Keuringsverslag van een elektrische laagspanning- en zeer lage spanningsinstallatie

NIET CONFORM

Straatnaam Herbergstraat
 Huisnummer 3
 Busnummer A
 Postcode 9310
 Gemeente Moorsel
 Land België

Afbeelding schakel- en verdeelbord:

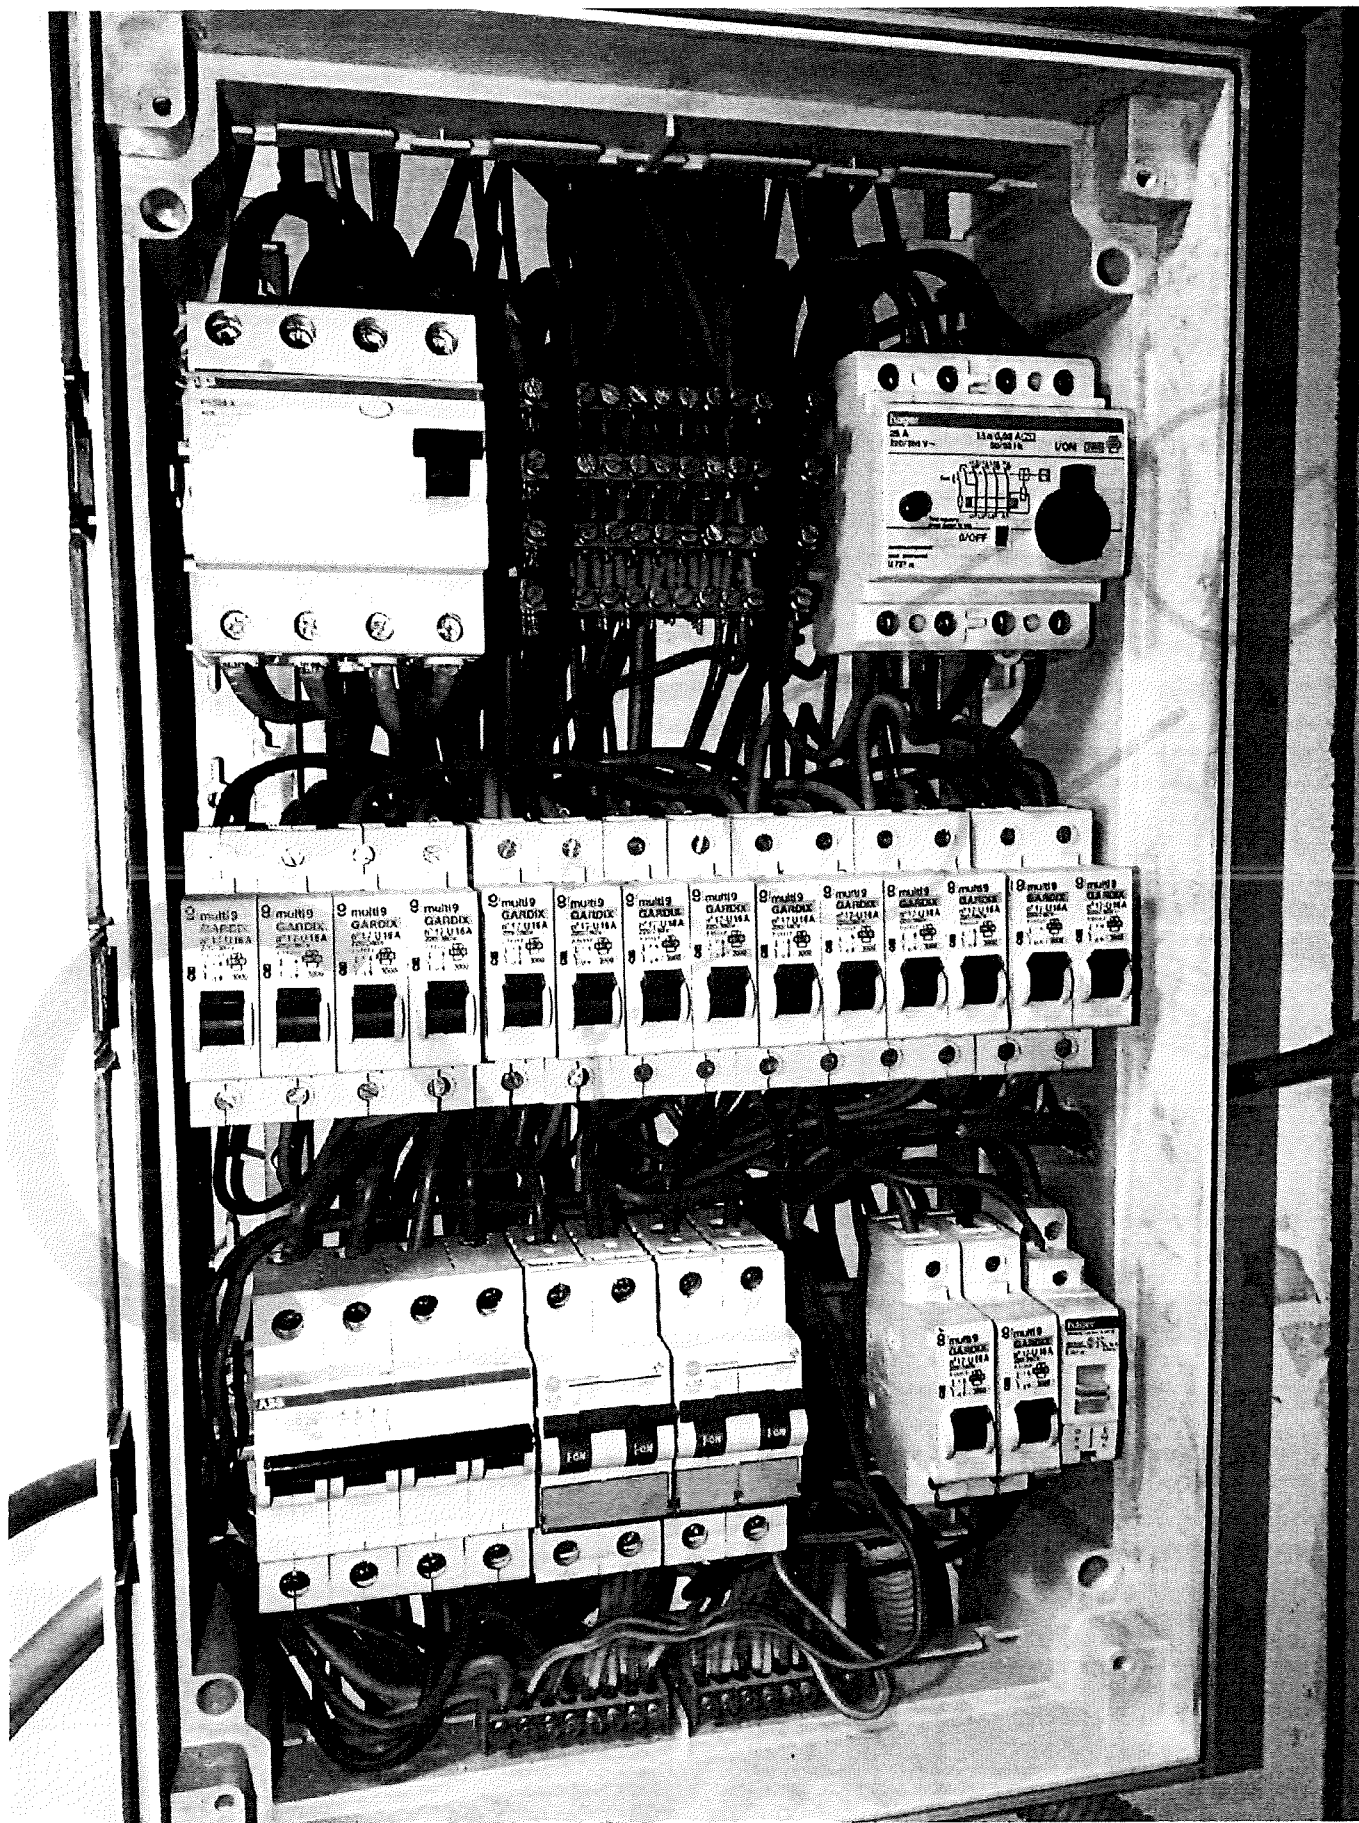
I5.01 Het verdeelbord is niet makkelijk toegankelijk. (Boek 1 Onderafdeling 5.3.5.1.C.)

I5.02 De aanduiding van de stroomkringen en/of apparatuur, aansluitklemmen, enz dient aangebracht of vervolledigd te worden. (Boek 1 Onderafdeling 3.1.3.1. en 3.1.3.3.A. en 5.1.6.1)

- 15.02.01 Elke elementaire stroombaan moet met een hoofdletter aangeduid worden. Elk lichtpunt, contactdoos, moeten genummerd worden in volgorde gezien vanaf de beschermingsinrichting tegen overstroom. (Boek 1 onderafdeling 3.1.2.1.)

- 15.09 De genaakbare, naakte onder spanning staande delen zijn onvoldoende afgeschermd. (Boek 1 Afdeling 5.1.4. en 4.2.2.3.)
 - 15.10 Niet gebruikte invoeringen van het verdeelbord zijn niet correct of onvoldoende afgedicht. (Boek 1 Afdeling 5.1.4. en 4.2.2.3.)

- 15.13 De nominale spanning dient duidelijk vermeld te worden op een oordeelkundig gekozen plaats. (Boek 1 Onderafdeling 3.1.3.3.)
 - 15.15 De toegankelijkheid van het schakelbord is te verbeteren. (Boek 1 Onderafdeling 5.3.5.1.C.)

- 16.03 De nominale stroomsterkte van de algemene en/of bijkomende differentieelschakelaar dient aangepast te zijn aan de overstroombeweging. (Boek 1 Afdeling 4.4.1.)
